ECE/TRANS/WP.29/2008/66
10 April 2008

Предложение по дополнению 6 к Правилам № 106
(Шины для сельскохозяйственных транспортных средств)

Представлено Рабочей группой по вопросам торможения и ходовой части (GRRF)*/

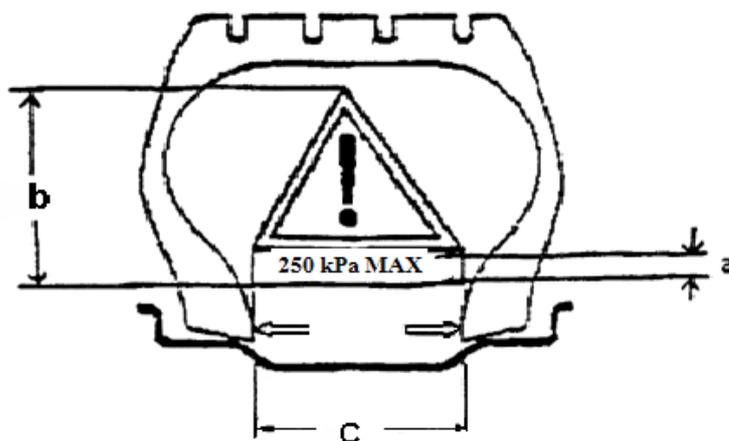
Приложение 11, заменить существующую пиктограмму следующей пиктограммой:

Пункт 3.1.11 изменить следующим образом:

"3.1.11 надпись "...bar MAX." (или "... kPa MAX") на пиктограмме..."
